改善箇所説明図

改善の内容

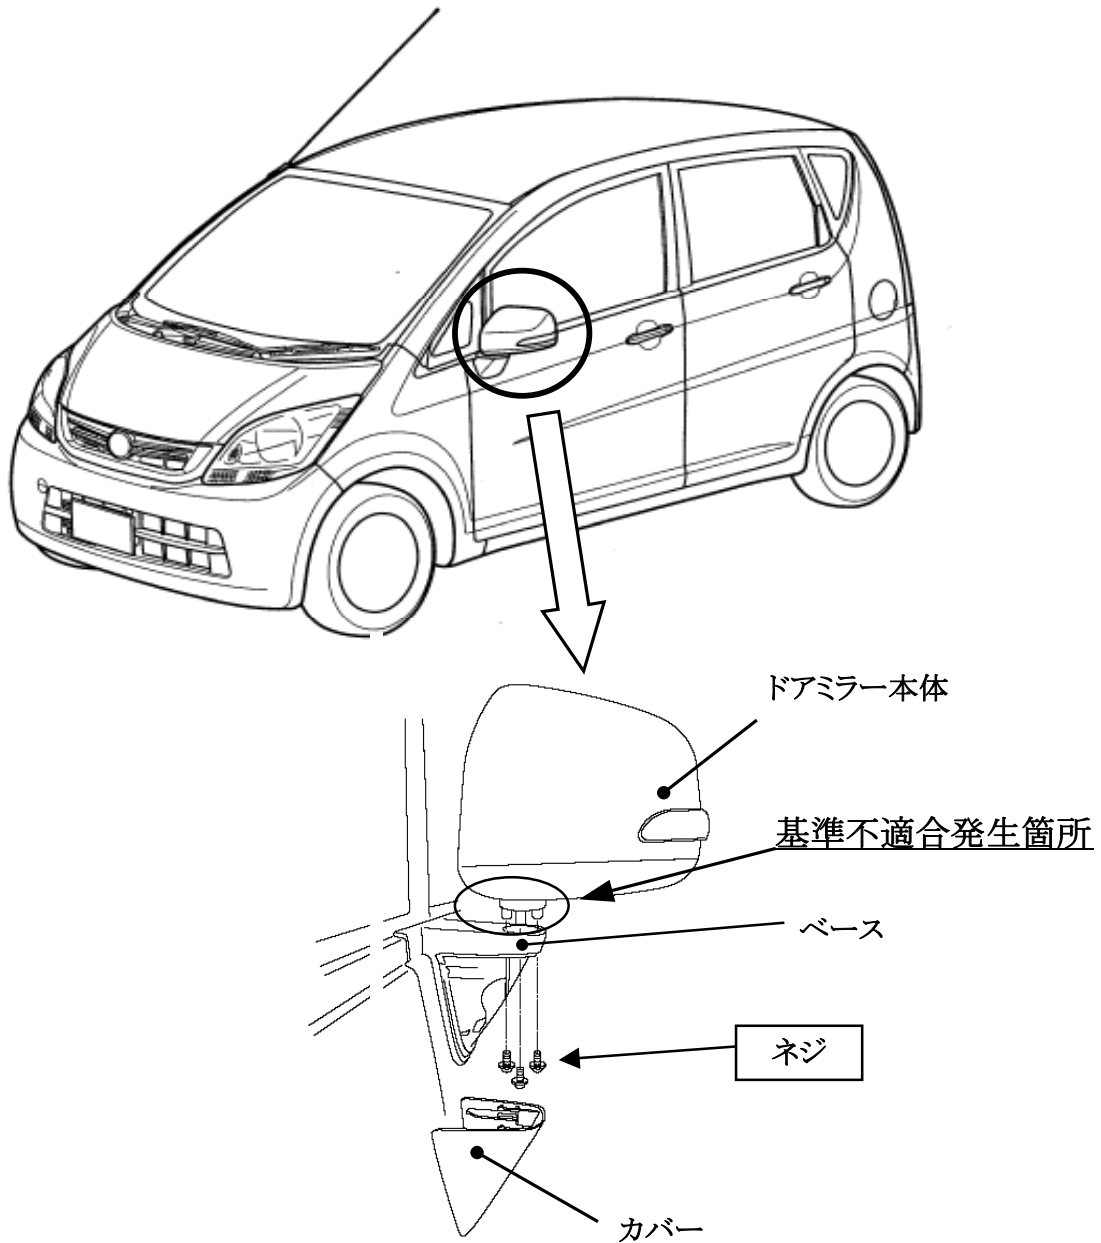
ドアミラーにおいて、ドアミラー本体とベースを締結するネジに緩み止めが無い場合、使用過程における振動や強めの外力によるへたりに伴って当該ネジが緩み、そのままの状態で使用を続けると、最悪の場合、ドアミラー本体がベースから外れ、後方の交通状況等が確認できなくなるおそれがある。

全車両、ドアミラー本体とベースを締結しているネジを接着剤付に交換し、規定トルクで締付ける。

注: は交換部品を示す。
